Commission économique pour l'Europe**Comité des transports intérieurs****Forum mondial de l'harmonisation des Règlements
concernant les véhicules****159^e session**

Genève, 12-15 mars 2013

**Accord de 1958 – Examen de projets d'amendements
à des Règlements existants, proposés par le GRE****Proposition de complément 1 à la version originale
du Règlement n^o [128] (Sources lumineuses à diodes
électroluminescentes (DEL))****Communication du Groupe de travail de l'éclairage
et de la signalisation lumineuse***

Figure 1

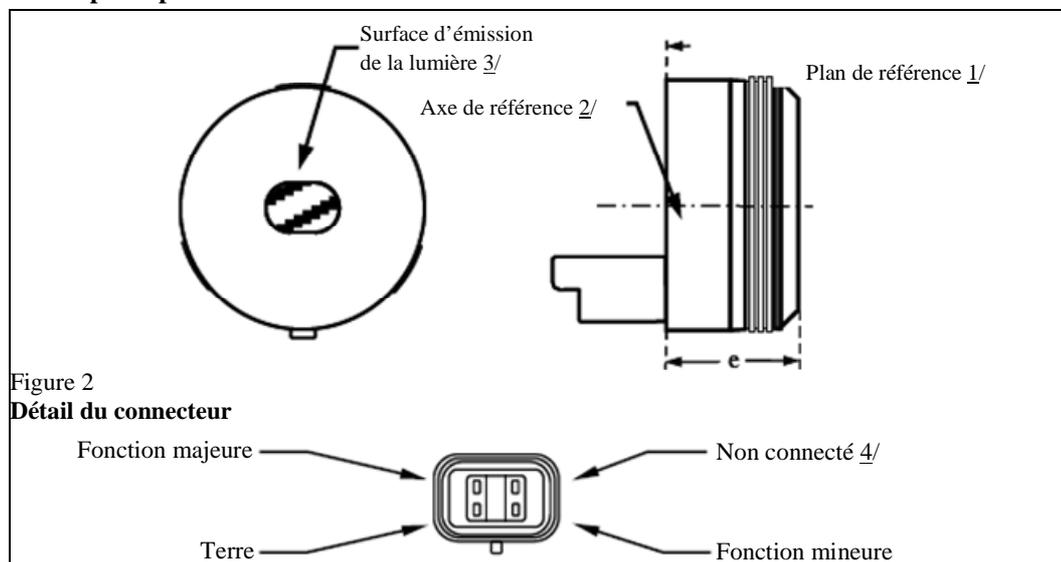
Ajouter de nouvelles feuilles, comme suit (voir les pages suivantes):

Les dessins ont pour seul but d'illustrer les principales dimensions (en mm) de la source lumineuse à DEL.

Dimensions en mm		Tolérances			
		Sources lumineuses à DEL de fabrication courante		Sources lumineuses étalon à DEL	
e	26,4	0,2		0,1	
[Culot PGJY50] suivant la publication 60061 de la CEI (feuille 7004-[...]-1)					
Caractéristiques électriques et photométriques 5/					
Valeurs nominales		Fonction mineure	Fonction majeure	Fonction mineure	Fonction majeure
	Volts	12		12	
Valeurs normales 6/, 7/	Watts à la tension de 13,5 V CC	1 max.	12 max. 4 min.	1 max.	12 max. 4 min.
	Flux lumineux en lm à la tension de 13,5 V CC			50 ± 10 %	725 ± 10 %
	Flux lumineux en lm à la tension de 10 à 16 V CC	50 ± 15 %	725 ± 15 %		
Température de base correspondante T _b en °C		30 ± 2	55 ± 2	30 ± 0,5	55 ± 0,5

1/ Le plan de référence est le plan déterminé par la zone de contact thermique située à l'arrière de la source lumineuse.

2/ L'axe de référence est l'axe perpendiculaire au plan de référence et passant par le centre de la source lumineuse tel qu'il est défini par les trois encoches du périmètre extérieur.

3/ Zone d'émission de la lumière: à contrôler au moyen d'un gabarit de positionnement (fig. 3).

Figure 3

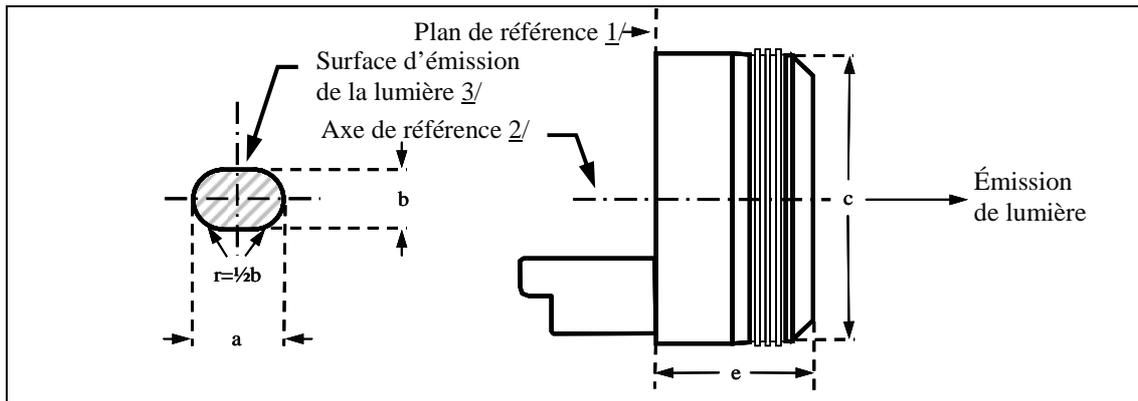
Le présent essai vise à déterminer si la surface d'émission de la lumière de la source lumineuse à DEL est positionnée correctement par rapport à l'axe de référence et au plan de référence.

Pour contrôler la position et les dimensions telles qu'elles sont définies au tableau 2, on utilise un gabarit de positionnement (fig. 3). Le dessin de gauche montre la vue en projection le long de l'axe de référence avec un angle d'ouverture de $\pm 40^\circ$, tandis que celui de droite indique la position du plan et de l'axe de référence. Les dimensions doivent être déterminées par les moyens appropriés.

Dimensions en mm	<i>e</i>	<i>a</i>	<i>b</i>	<i>c</i>
Sources lumineuses à DEL de fabrication courante	$26,4 \pm 0,2$	$14,5 + 0/-2,5$	$10,1 + 0/-1,5$	$\text{Ø } 50,00 + 0,10/-0$
Source lumineuse étalon à DEL	$26,4 \pm 0,1$	$14,5 + 0/-2,5$	$10,1 + 0/-1,5$	$\text{Ø } 50,05 + 0,05/-0$

Figure 4

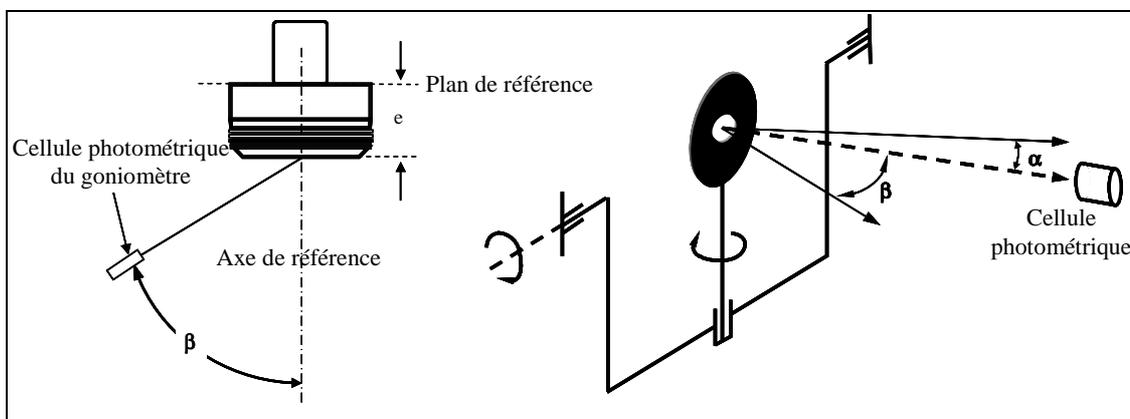
Le présent essai vise à déterminer le flux lumineux cumulé à l'intérieur des angles solides définis de répartition de l'intensité lumineuse.

On peut utiliser des goniophotomètres de type I ou II suivant la publication n° 70-1987 de la CEI ayant la capacité de faire pivoter la source lumineuse autour de deux axes perpendiculaires à l'axe d'émission de la lumière. L'intersection de l'axe de référence et du plan parallèle au plan de référence à la distance e est utilisée comme origine du système de coordonnées.

La source lumineuse est montée sur une plaque au moyen des bornes de montage correspondantes. La plaque est montée sur le plateau du goniomètre au moyen d'une patte de fixation, de manière que l'axe de référence de la source lumineuse soit dans l'alignement de l'un des axes de rotation du goniomètre. Le réglage de mesure correspondant est décrit à la figure 4.

Figure 5

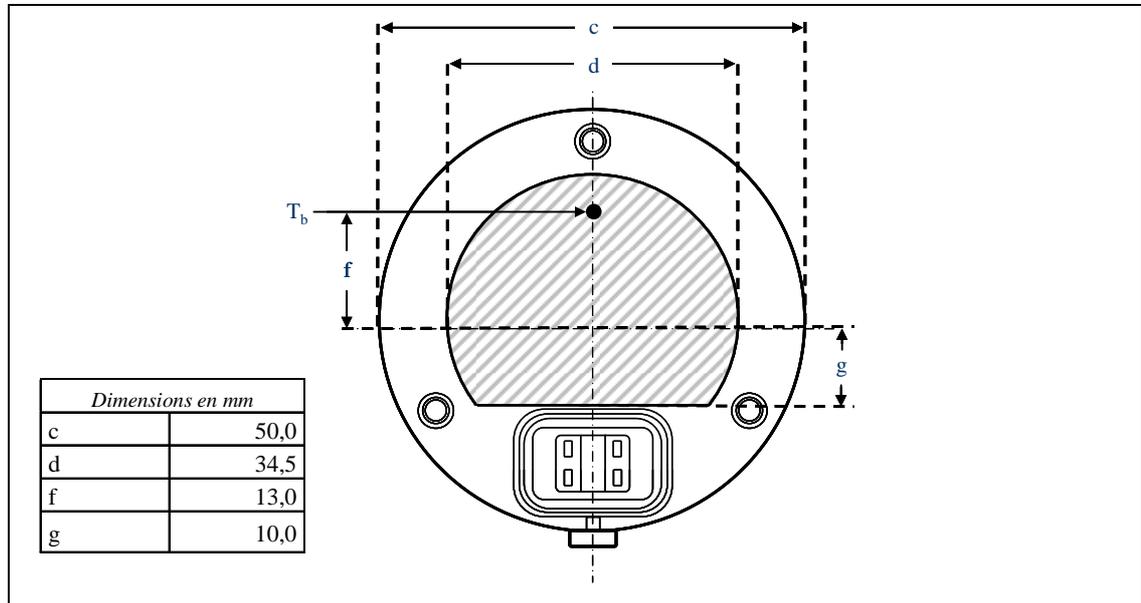
La zone de contact thermique LW2 se trouve dans le plan de référence (zone hachurée de la figure 5); elle est décrite en détail dans la publication 60061 de la CEI, comme indiqué dans le tableau 1 de la feuille LW2/1. Elle doit être fixée à un dissipateur thermique ou un système de gestion thermique approprié.

Le flux lumineux indiqué au tableau 1 doit être obtenu une fois que la température de base T_b mesurée à l'emplacement indiqué dans la figure 5 est stabilisée.
